## Technical Bulletin Technisches Bulletin

| Restricted access<br>Nr.<br>004                                         | Target audience<br>Zielgruppe<br>all users / alle Anwender                                       | Date<br>Datum<br>2008-01-15                                                     | Nr of pages<br>Anzahl der Seiten<br>14 |
| Concerned products<br>Betroffene Produkte<br><b>corpuls<sup>3</sup></b> | Serial numbers / Lot identification<br>Seriennummern / Chargenbezeichnung<br>up to / bis 0870000 | Software / Firmware<br><b>Firmware Patient Box 1.N</b><br><b>Software 1.3.0</b> |                                        |

**Issue:** [1. Mandatory Update of Firmware 1 O \(Patient box\)](#)  
[2. Mandatory modification of presetting](#)

### 2.1. Error description

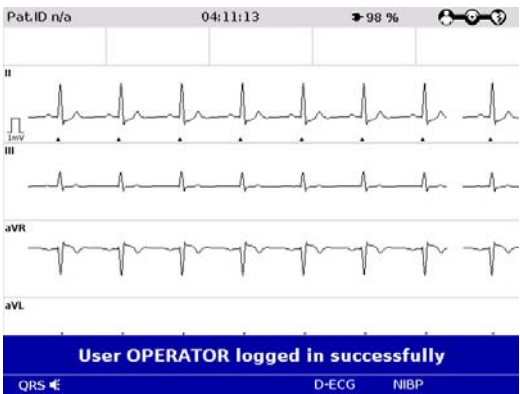
The **corpuls<sup>3</sup>** may reboot if „view 4“ is selected (quod vide user manual **corpuls<sup>3</sup>**, Vers. 1.3.0, chapter 7.1.3) and the realtime printout is being started.

Please inform immediately all users in your organization. The view no. 4 must not be used until the adjustment is done by the operator / device responsible person.

a)

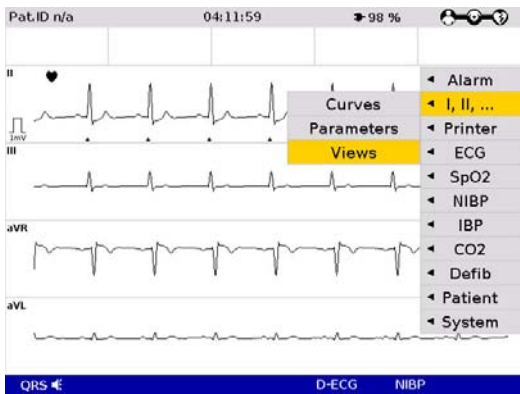
Log in as OPERATOR.  
(quod vide user manual **corpuls<sup>3</sup>**, chapter 7.5.1)

b)

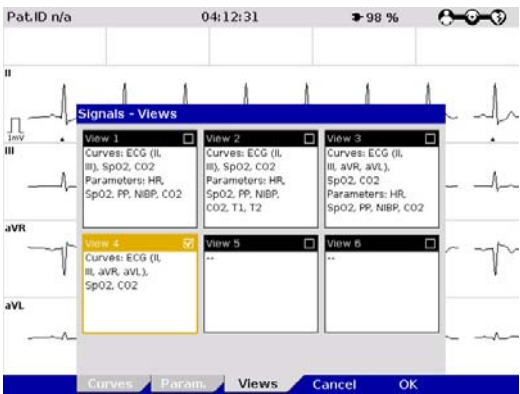
In function menu select  
„I,II,...“ > „Displays“.

c)

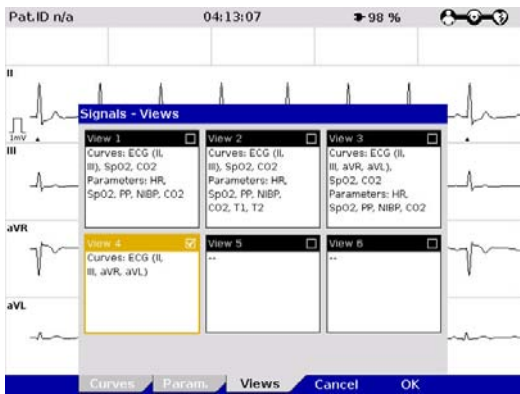
Choose „View 4“.  
Press „Back“ key.

d)

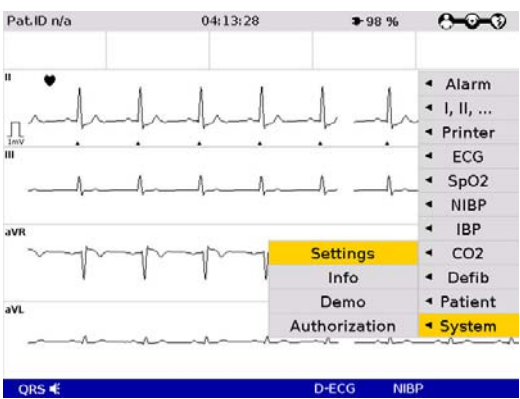
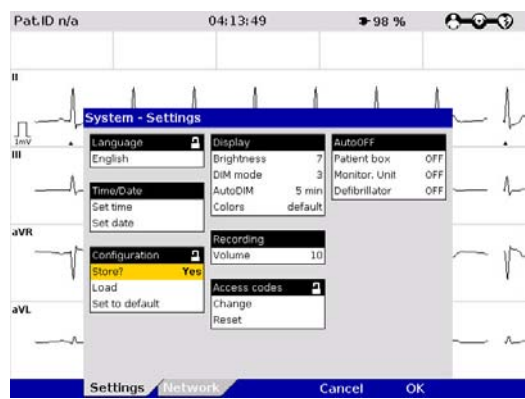
The line „SpO2, CO2“ disappears.  
Press the softkey „OK“.

### **2.1. Beschreibung des Fehlers**

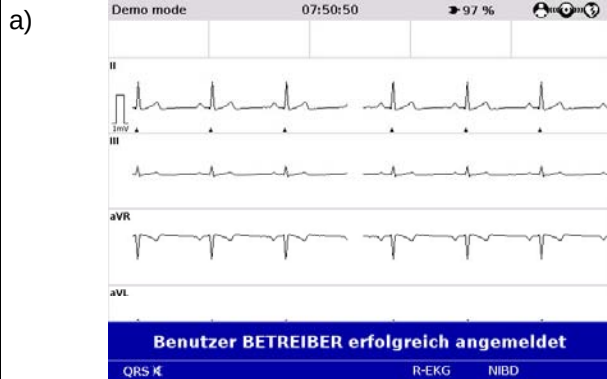
Im Zuge der Untersuchungen haben wir festgestellt, dass es bei der Anwendung des **corpuls<sup>3</sup>** zu einem ungewollten Neustart der Monitoreinheit kommen kann, wenn die Ansicht 4 gewählt ist (vgl. Gebrauchsanweisung **corpuls<sup>3</sup>**, Vers. 1.3.0, Kap. 7.1.3). Ausgelöst wird der Neustart durch Starten des Druckers.

Bitte unterrichten Sie kurzfristig alle Anwender in Ihrer Organisation, dass die Ansicht 4 - bis zur Korrektur durch den Betreiber / Geräteverantwortlichen - nicht verwendet werden darf.

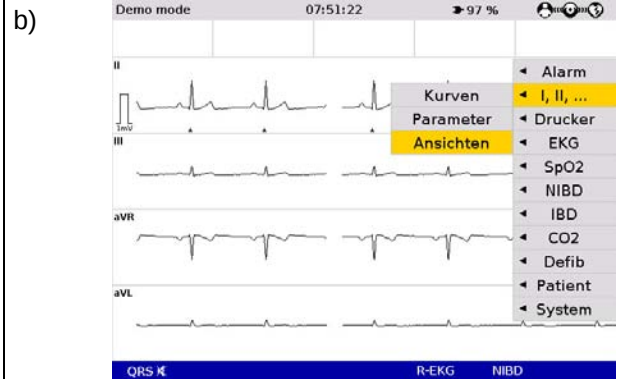
Loggen Sie sich als BETREIBER ein.  
(siehe Gebrauchsanweisung Kap.7.5.1)

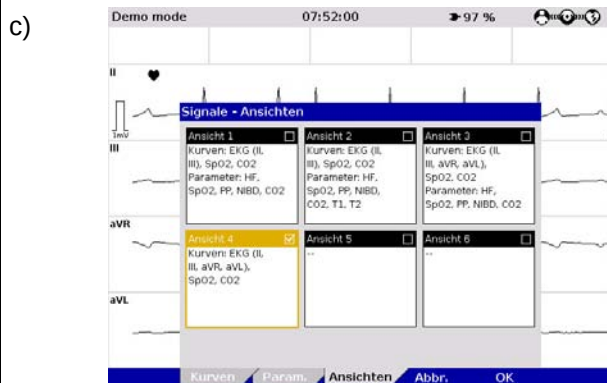
Wählen Sie im Funktionsmenü die Menüpunkte  
„I,II,...“ > „Ansichten“ aus.

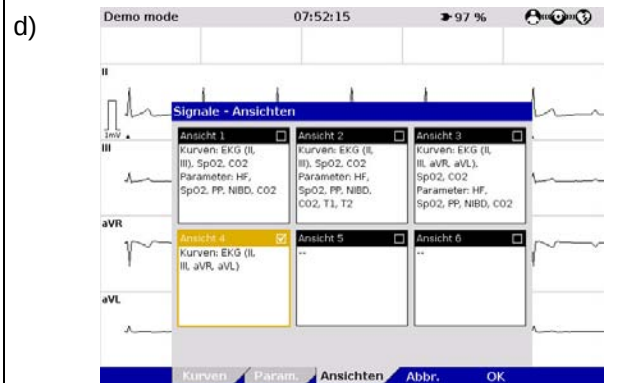
Wählen Sie „Ansicht 4“.  
Drücken Sie die Taste „Zurück“.

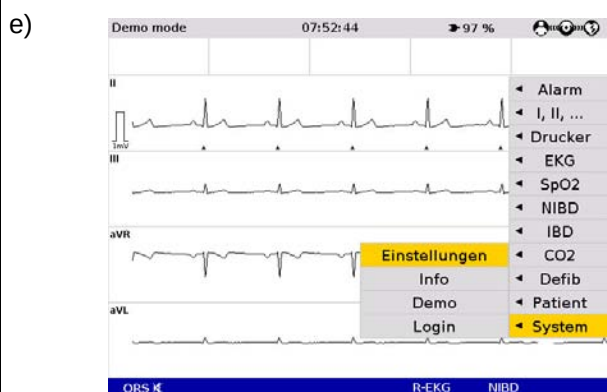
Die Zeile „SpO2, CO2“ verschwindet.  
Drücken Sie die Taste „OK“.

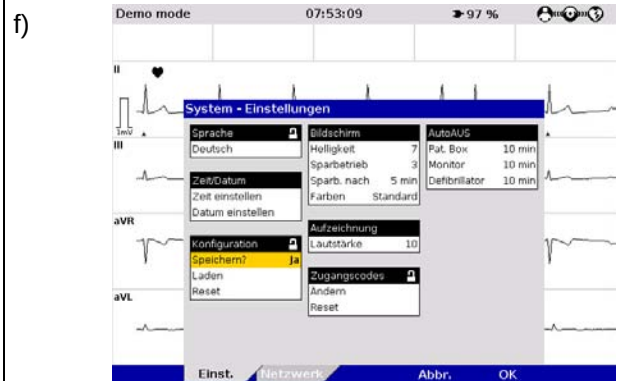
Wählen Sie im Funktionsmenü die Menüpunkte  
„System“ > „Einstellungen“ aus.
